Les Cascades, Caen (14)

Projet immobilier mixte

Mémoire de réponse

A l'avis de la Mission Régionale d'Autorité Environnementale Normandie

Figure 1: Secteurs du projet situés sous la cote 5.22 mNGF (Source : Notice hydraulique sur l'impact de l'élévation du niveau de la mer sur le secteur du Nouveau Bassin – Sogeti Ingenierie – mai 2023)

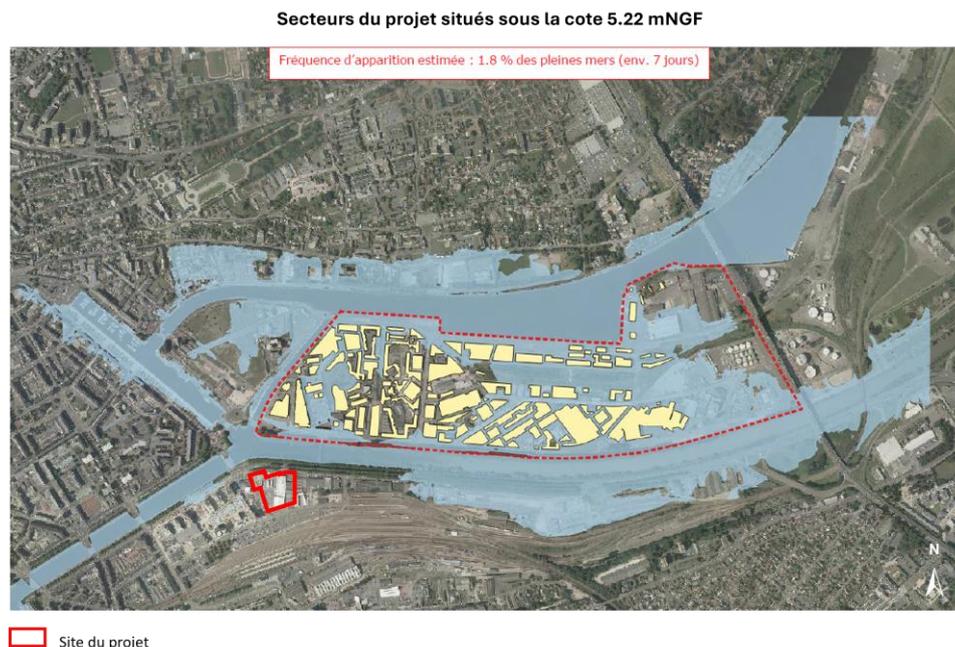
L'autorité environnementale recommande d'approfondir les études portant sur l'adaptation du projet face aux risques d'inondation, en tenant compte des scénarios aggravants prévisibles, notamment afin de garantir la transparence hydraulique du projet.

Des modélisations hydrauliques ont été réalisées en ce sens dans le cadre de la ZAC Nouveau Bassin, située de l'autre côté de l'Orne, par Sogeti Ingénierie (cf. Annexe 7). Elles montrent qu'en cas de grande marée (coef supérieur à 110), et avec une élévation des mers de 1m (prévision du GIEC à échéance 100 ans), la quasi-totalité de la presqu'île de Caen serait inondée. Toutefois, **le terrain du projet Les Cascades ne serait pas inondé**. En effet, le niveau d'eau attendu pour un tel événement est de 5,22 m, tandis que le point le plus bas du terrain du projet est d'environ 5,30 m.

La figure suivante met en évidence les zones du secteur d'étude situées sous le niveau d'eau estimé à Caen, en intégrant la hausse du niveau marin ainsi que le delta de hauteur d'eau entre Ouistreham et Caen. Il en ressort que **le projet Les Cascades n'est donc pas concerné par le risque de submersion marine**.

En prenant l'hypothèse du niveau de crue à 5.03m NGF, le projet n'aurait pas d'impact sur la transparence hydraulique nécessaire à la crue.

En prenant l'hypothèse majorante d'un niveau de crue à 5.90 mNGF:

La partie des bâtiments nouveaux situés dans la zone inondable représenterait une superficie de 1372 m². Or des bâtiments étaient déjà présents dans ce secteur au moment où les modélisations ont été réalisées : maison du vélo, démolie en 2024 ; et entrepôt Point P, démolie en 2021). Ils représentaient une surface dans la zone inondable de 1153 m².

La différence entre les deux (surface soustraite à la crue), est donc de 219 m², avec une hauteur variant de 0 à 0,60.... Donc en première approche un volume inférieur à 100 m³.

Figure 2: Implantation des bassins de rétentions des eaux de toiture des bâtiments
 (Source : Notice assainissement – gestion des eaux pluviales - permis de construire décembre 2024)

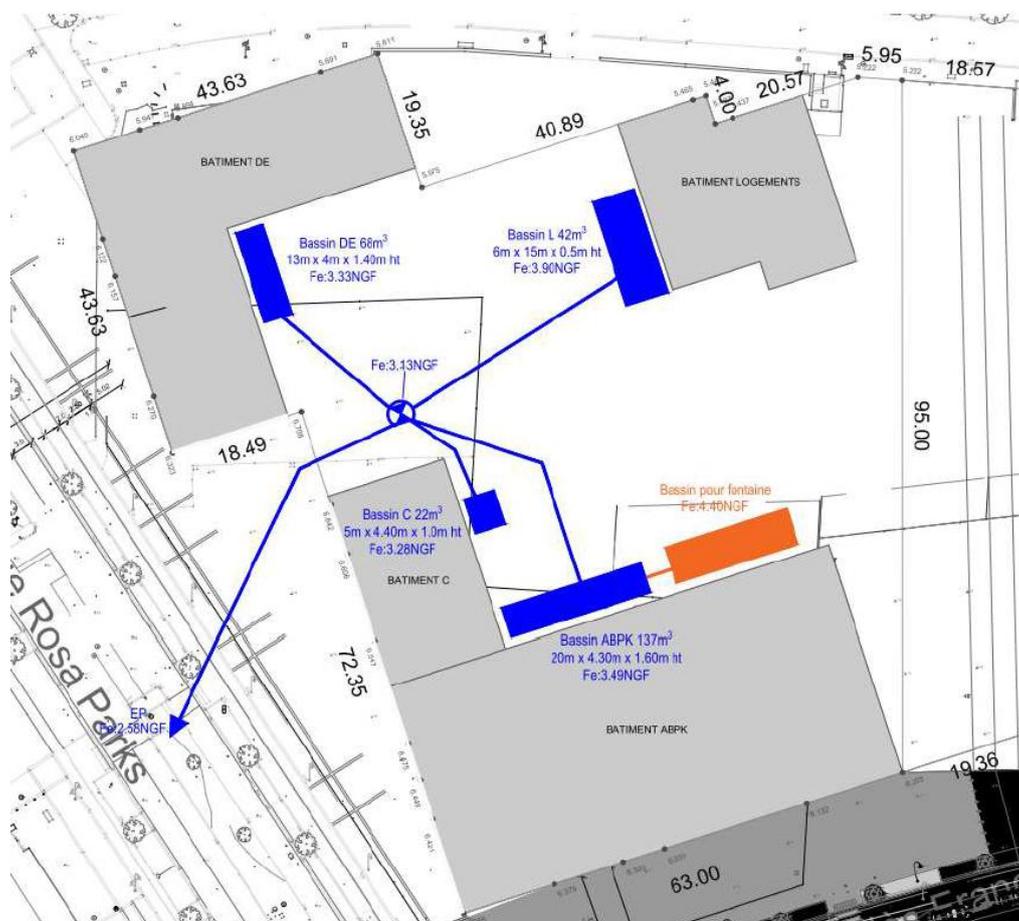
L'autorité environnementale recommande d'analyser l'incidence du rabattement de la nappe lors de la phase travaux et de prévoir des mesures visant à éviter ou réduire les prélèvements sur la masse d'eau du Bajo-Bathonien de la plaine de Caen et du Bessin, classée en ZRE.

Une étude hydrogéologique a été menée en janvier 2024 afin de d'évaluer les volumes d'exhaure nécessaires à la mise en place des bassins de rétention des eaux pluviales recueillies sur les toitures des bâtiments, et du système de fontainerie ; ainsi que d'évaluer les impacts de ces pompages à proximité du site. Cette étude jointe en annexe 8 a été actualisée en mars 2025 afin de prendre en compte le déplacement des ouvrages de rétention au pied des bâtiments.

Pour répondre à l'avis de l'autorité environnementale, elle a également été complétée par une analyse de l'incidence du rabattement de nappe qui sera réalisée temporairement en phase chantier et en deux tranches, sur la masse d'eau du Bajo-Bathonien de la plaine de Caen et du Bessin, classée en classée en Zone de Répartition des Eaux (ZRE). Nous re prenons ci-dessous des extraits de cette étude.
